INNANRÍKISRÁÐUNEYTIÐ

INNGANGUR

Innanríkisráðuneytið bauð til opinna hugmyndasamkeppni um byggingu nýs fangelsis á Hólmsheiði í Reykjavík og fól Framkvæmdasýslu ríkisins að hafa umsjón með samkeppninni fyrir sína hönd. Fyrirhugað er að reisa nýtt gæsluvarðhalds- og móttökufangelsi með deild fyrir kvenfanga og aðstöðu fyrir afplánun skemmri fangelsisrefsinga og vararefsinga við Hólmsheiði í Reykjavík. Um er að ræða fangelsisbyggingu með 56 fangarýmum.

STÖRF DÓMNEFNDAR OG NIÐURSTÖÐUR

3. VERÐLAUN – Tillaga númer 18, auðkenni 16700

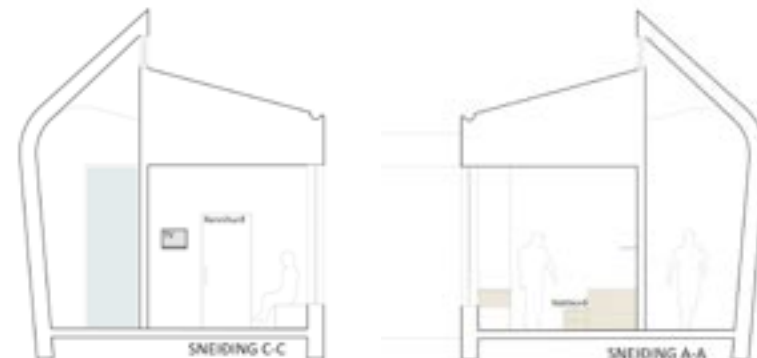
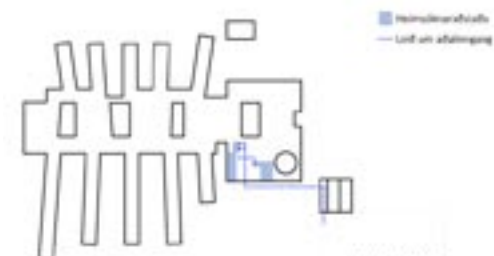
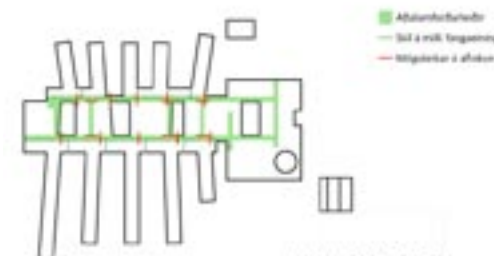
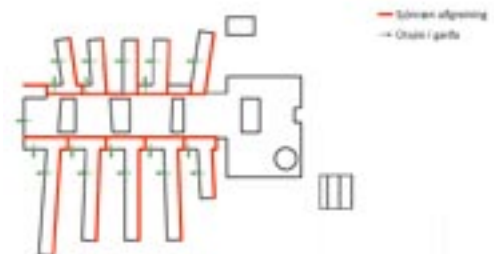
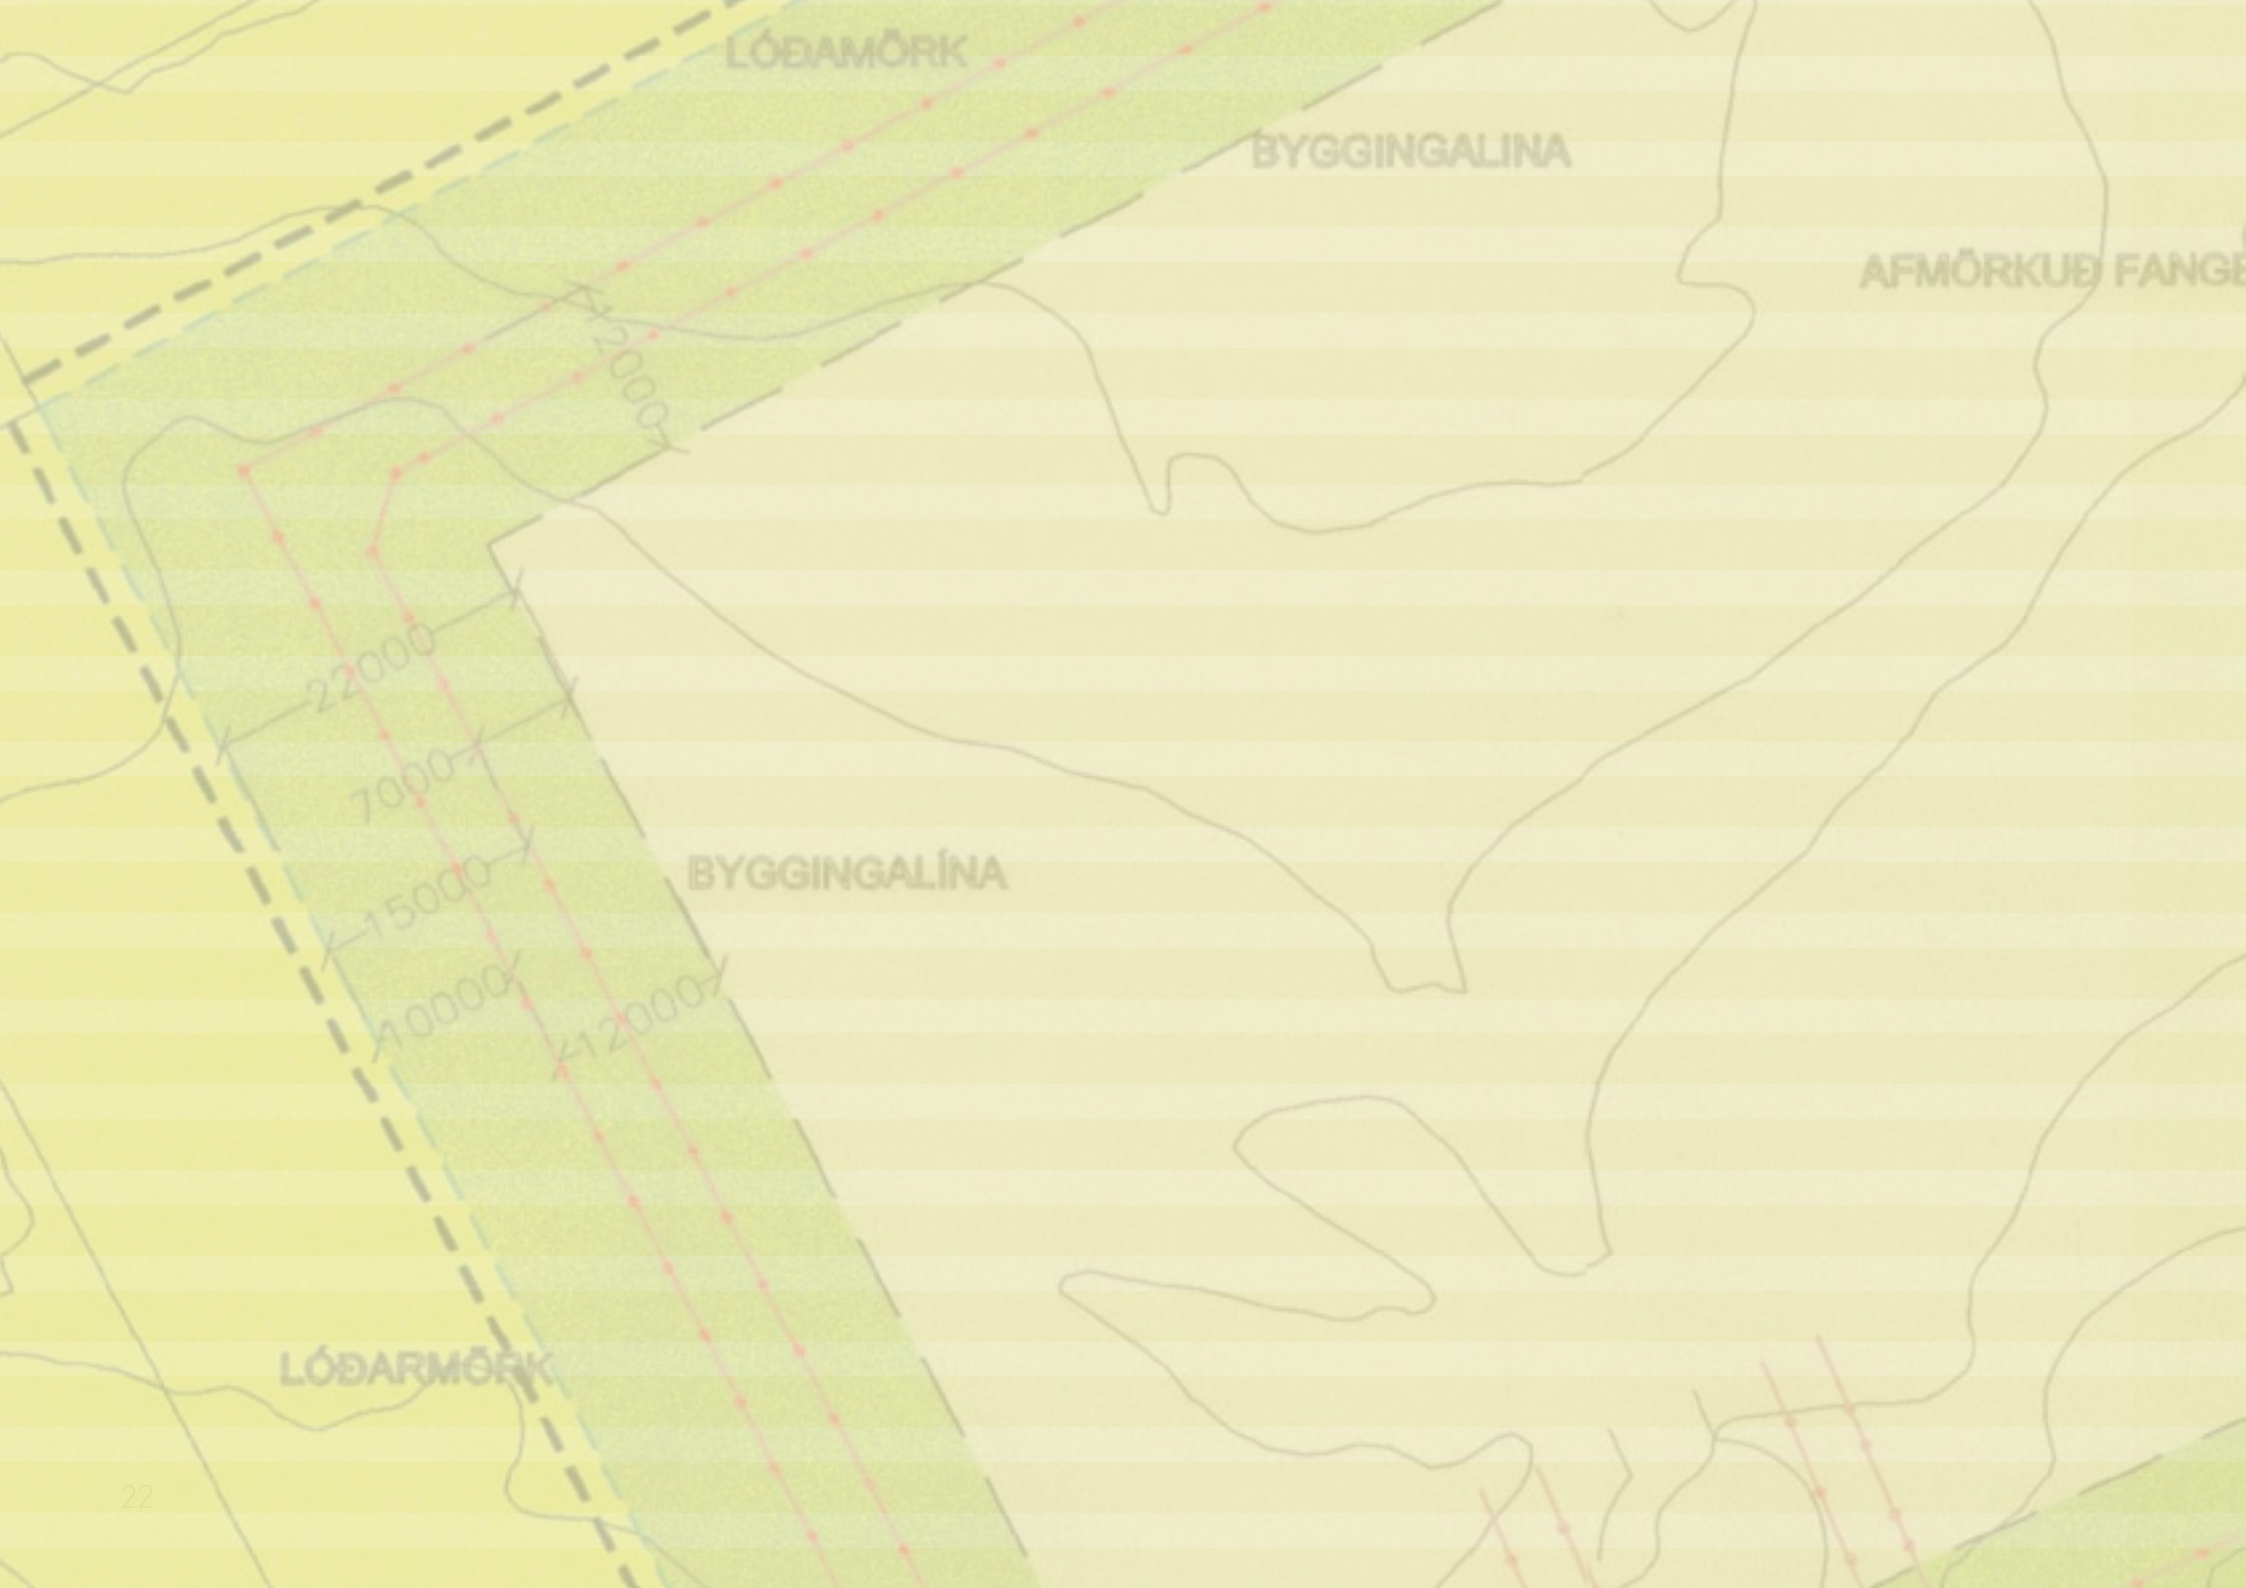
Framsetning tillögunnar er skýr en þó ber talsvert á ósamræmi milli þrívíddarmynda og grunnmynda/útlita.

Á afstöðumynd koma ekki fram miklar upplýsingar um aðlögun byggingarinnar að umhverfi og lóð. Aðkoma að sparkvelli er góð um langganga byggingarinnar en hann er aftur á móti ekki vel staðsettur, við hlið kvennadeildar.

Almennt er aðkoma að fangelsinu nokkuð vel leyst í austurhluta byggingarinnar. Útfærsla aðalinngangs er nokkuð vel leyst en galli er að hliðvarðstofa er í lokuðu herbergi án tengsla við leitarherbergi. Ekki er gerð grein fyrir lyklaherbergi við aðalinngang. Tengsl aðkomurýmisins við heimsóknaraðstöðu er ekki vel leyst og fangar þurfa nánast að fara fram í anddyri fangelsisins til heimsóknargesta. Fyrirkomulag móttökueiningar er allvel leyst. Aðalvarðstofa er miðlæg og gefur möguleika á beinu aðgengi að inngarði en takmörkuð sjónræn tengsl eru við deildir. Stuttar vegalengdir eru frá aðalvarðstofu til fangadeilda en óþarflega langt er í vinnustofur. Starfsmannarými er nokkuð vel leyst en ekki er gerð grein fyrir geymslu öryggisbúnaðar.

Tillagan uppfyllir kröfur samkeppnislýsingar um sveigjanleika og aðskilnað mismunandi fangahópa. Hinar mismunandi fangadeildir ásamt útisvæðum mynda áhugaverða heild. Jákvæðar eru hugmyndir höfundar um ofanljós á göngum fangadeilda. Nokkuð löng leið er til vöktunar og eftirlits frá aðalvarðstofu í þá fangaklefa sem fjærst eru. Gæsluvarðhalds-/einangrunardeild er allvel leyst og í góðum

tengslum við fangamóttöku. Ekki er gerð grein fyrir afskermingu einangrunarfanga í öryggisgöörðum við bílaaðkomu fangamóttöku. Stutt er að fara í öryggisklefa en vegalengd að biðklefum fullmikil. Staðsetning heimsóknardeildar í beinum tengslum við aðkomu er góð hvað gesti varðar en aðkoma fanga að henni er flókin og vafasöm m.t.t. öryggismála. Herbergi til glerheimsókna eru vel leyst. Útisvæði heimsóknardeildar eru lítt útfærð. Óf löng leið er úr kvennadeild að heimsóknaraðstöðu og útisvæði deildarinnar er lítt útfært. Tengsl við vinnusali eru mjög góð en þökkaleg við aðra miðlæga starfsemi.

Fangaklefar eru vel formaðir en innra skipulag orkar tvímælis. Ekki er sýnt aðgengi að lagnavegg frá gangi. Heildaryfirbragð og útlit tillögunnar er frumlegt. Unnið er markvisst með dagsbirtu og nokkuð er um ofanbirtu frá þakgluggum á vel völdum stöðum en lofthæðir eru víða ofáætlaðar. Veggklæðningar með corten-stáli ljá tillögunni sérstakt yfirbragð sem gæti fallið vel að umhverfisaðstæðum á Hólmsheiði. Miðlæg svæði eru brotin upp með áhugaverðum inngöörðum sem veita birtu inn á miðlæg svæði og þar sem hægt er komast út undir bert loft.

Helsti styrkleiki tillögunnar eru miðlægu svæðin og tengsl þeirra við fangadeildirnar, sveigjanleiki fangadeilda og mögulegur aðskilnaður fangahópa. Tillagan líður þó fyrir talsverða hnökra í innra skipulagi.

Tillaga númer 8, auðkenni 12106

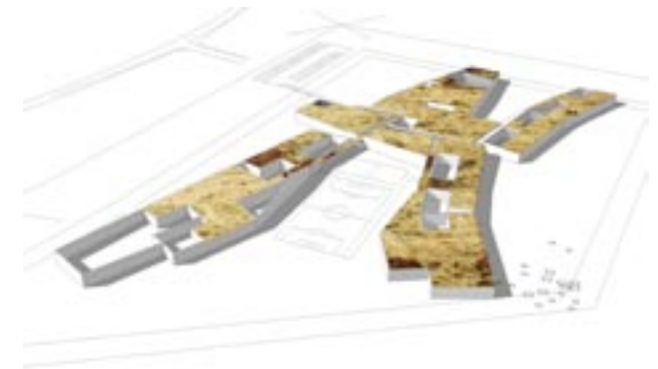
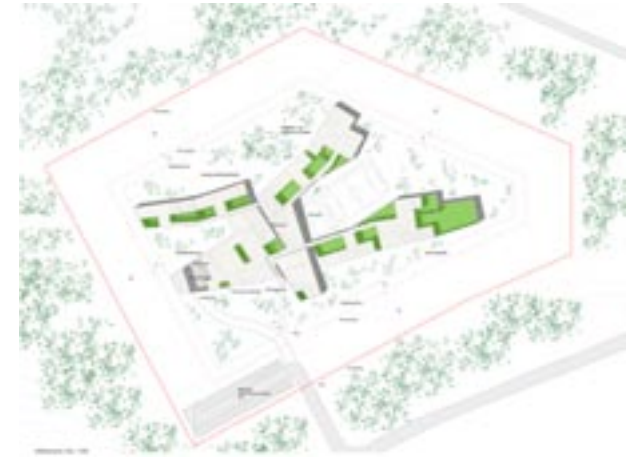
Framsetning tillögunnar er mjög góð.

Aðlögun að landi og aðstæðum er góð. Þök eru lögð torfi og holtagrjóti. Sameiginlegt útisvæði fanga með sparkvelli er vel útfært m.t.t. skjólmyndunar og aðgengis fanga að því. Aðkoma að fangelsinu er vel leyst svo og aðkoma fangaflutninga. Aðalvarðstofa er miðlæg og í góðum tengslum við miðlæga starfsemi (nám og vinna) en ekki eru sjónræn tengsl þaðan við fangadeildir og langar leiðir eru til deilda. Stutt er í bið- og öryggisklefa.

Almennt eru mjög langar leiðir frá miðlægrri starfsemi fangelsisins að fangadeildum sem gerir erfitt um vik með vöktun og eftirlit. Heimsóknaraðstaða hefur eðlileg tengsl við aðalaðkomu en er fjarri kvennadeild sem notar hana mest. Útisvæði heimsóknardeildar, einkum íbúðar eru ekki gerð nægileg skil. Tengsl móttöku við gæsluvarðhaldsdeild eru vel leyst. Uppbygging og innra skipulag gæsluvarðhaldsdeildar er miklum annmörkum háð þar sem ekki er hægt að færa einangrunarfanga til vistunar án þess að þeir mæti öðrum föngum. Sveigjanleiki deildarinnar er ekki fullnægjandi en ef einn eða fleiri fangar eru í einangrun stendur allur gangur ónotaður, allt að fimmtán klfar. Aðgengi inn í öryggisgarða er ekki sýnt. Kvennadeild þar sem langtímafangar dvelja er nokkuð langt frá vinnusölum, verslun og annarri þjónustu sem þær nýta helst allra fanga í fangelsinu.

Formun fangaklefa er nokkuð góð en lagnaveggir eru ekki aðgengilegir frá gangi. Útlit og heildaryfirbragðið eru nokkuð vel útfærð en líða fyrir starfræna annmarka. Útivistarinngarðar lengja allar leiðir innanhúss og gera það m.a. að verkum að fangelsið breiðir mikið úr sér og verður þar af leiðandi óhagkvæmt í byggingu, rekstri og vöktun.

Þrátt fyrir allgóða lausn á aðkomu, stjórnunardeild og miðsvæði líður tillagan fyrir það hversu deildirnar eru slitnar úr eðlilegum tengslum við þessi svæði og hversu langar leiðirnar að þeim eru. Þá er ókostur hve deildirnar raða sér mikið um langa og einfalda ganga sem gerir uppskiptingu fangahópa erfiða. Ólíkir hópar geta þurft að nýta sama langa ganginn áður en þeir komast að sinni íbúðareiningu. Heildarform byggingarinnar bendir til þess að byggingar- og rekstrarkostnaður verði í hærra lagi.

Tillaga númer 16, auðkenni 18722

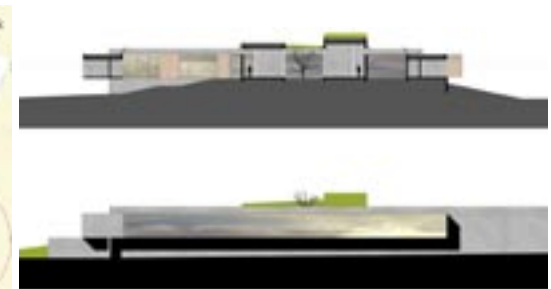
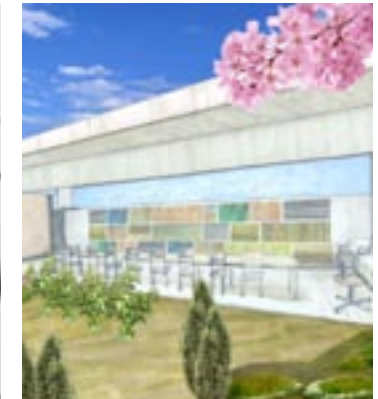
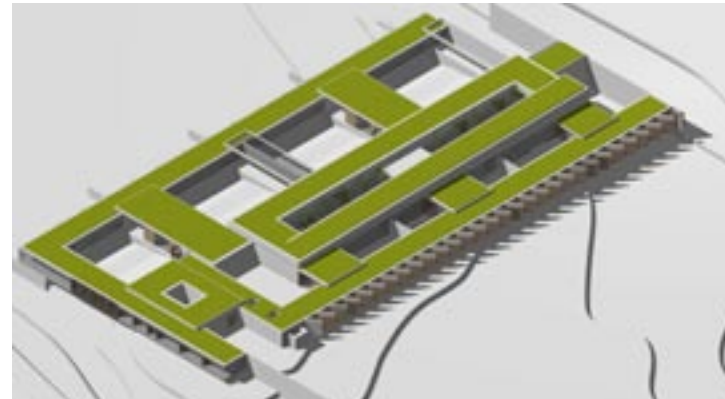
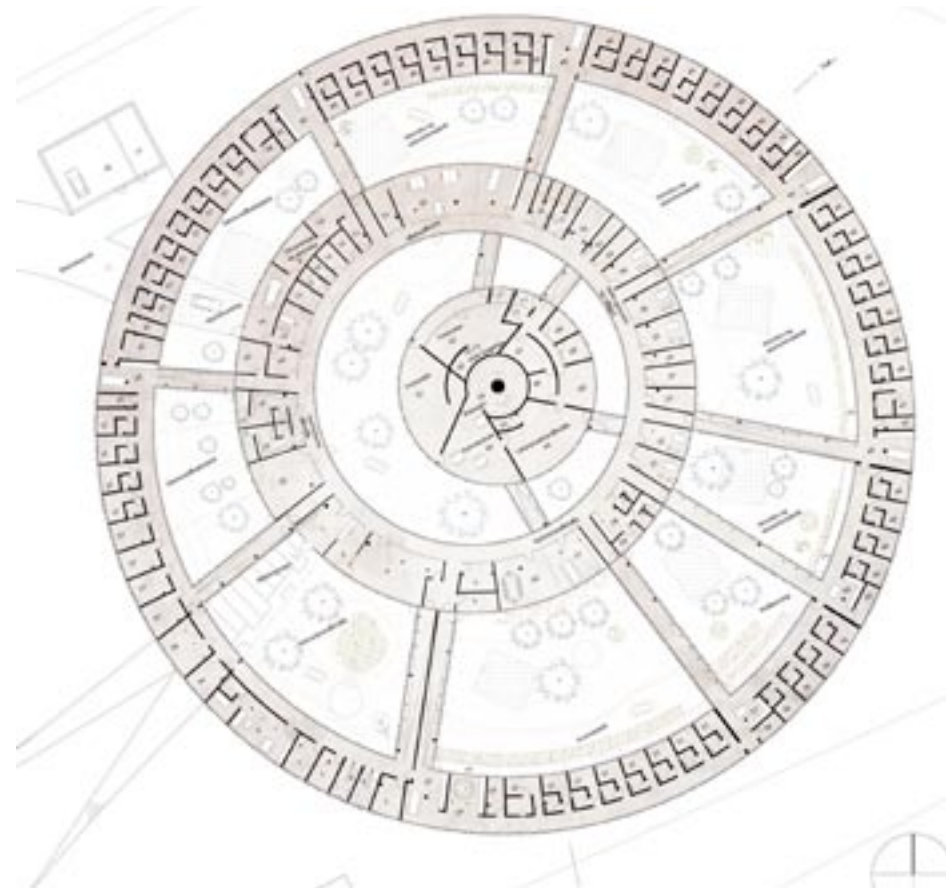
Framsetning tillögunnar er mjög skýr og góð.

Bygður er upp hóll á lóðinni og fangelsisbygging aðlöguð að honum. Ávinningur þessarar ráðstöfunar er hæpinn, útivistarsvæði í inngörðum verða í brekkum, gæði svæðanna skerðast og tilkostnaður verður talsverður.

Fjölbreyttur gróður á þaki byggingarinnar stuðlar að jákvæðri aðlögun að umhverfinu. Lóðarstærð virðist ekki samræmast samkeppnisgögnum að öllu leyti.

Aðalaðkoma er að mörgu leyti vel leyst ef litið er fram hjá staðsetningu lyklageymslu. Geymsla öryggisbúnaðar í lyklageymslu er ekki vel staðsett. Tengsl aðalaðkomu við heimsóknardeild er góð. Aðkoma fangaflutninga er á neðri hæð en það samræmist ekki kröfum samkeppnislýsingar. Flutningur og ferlar fanga innan fangamóttöku gengur upp. Tvískipt aðkoma í sitt hvorum enda hússins er rekstrarlega óheppileg. Aðalvarðstofa er miðlæg en ekki lokað rými sem er óásættanlegt fyrirkomulag. Engu að síður er takmörkuð sjónræn tengsl við fangaklefa og langar leiðir til vöktunar og eftirlits. Stutt er hins vegar í öryggis- og biðklefa og miðlæga starfsemi fangelsisins.

Stærð, fjöldi og staðsetning innigarða hefurlangargönguleiðir í för með sér að fangadeildum. Aðgengi til og frá gæsluvarðhaldsdeild er vandkvæðum bundið m.t.t. aðskilnaðar. Sveigjanleiki í gæsluvarðhaldsdeild er ekki nægilegur þar sem níu klefar verða samkvæmt tillögunni uppteknir í senn. Séu átta einangrunarfangar þarf að flytja þá um almennan gang eða aðalvarðstofu. Ýmsir hnökror eru á innra skipulagi heimsóknardeildar. Löng leið er á milli kvennadeildar og heimsóknarstöðu en deildin er í góðum tengslum við miðlæga starfsemi.

Óhefðbundið innra skipulag fangaklefa þar sem hvíldarsvæðið er næst klefahurð virkar ekki sannfærandi. Auk þess er lagnaveggur snyrtingar ekki aðgengilegur frá gangi.

Útlit og heildaryfirbragð er áhugavert en dómnefnd efast um að hugmyndir höfundar um spegilgler í gluggum sé viðeigandi. Hugmynd höfundar um kirsuberjagarða er áhugaverð og stuðlar tvímælalaust að jákvæðu yfirbragði innanhúss.

Enda þótt útivistargarðar innan fangelsisins séu áhugaverðir hafa þeir í för með sér langa ganga og erfiðleika í vöktun og eftirliti. Útfærsla aðalvarðstofu, sem er kjarni fangelsisins, er algjörlega óviðunandi. Höfundur setur fram margar frumlegar og áhugaverðar hugmyndir varðandi vistvæna nálgun og listskreytingar.

Tillaga númer 3, auðkenni 95426

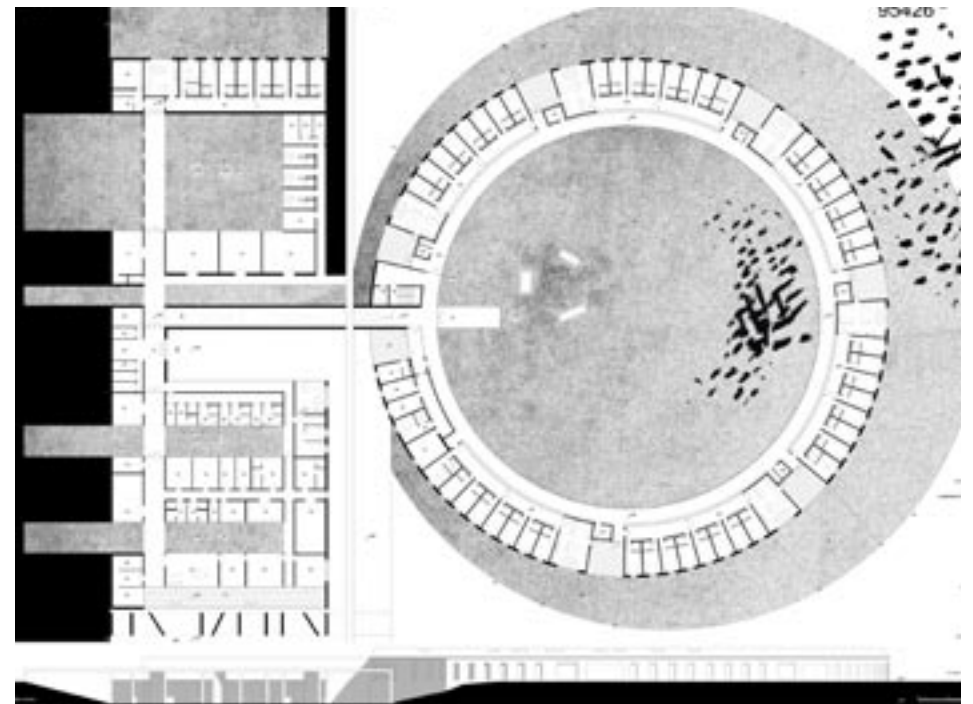
Tillagan er torlæsileg vegna illskiljanlegra hugtaka og orðanotkunar. Hún virðist nánast ekki í neinu samræmi við ákvæði og kröfur samkeppnislýsingar um starfsemi fangelsisins.

Hugleiðingar höfundar um vistvæna hönnun eru áhugaverðar en munu þó ekki leiða til hönnunar á nothæfu fangelsi.
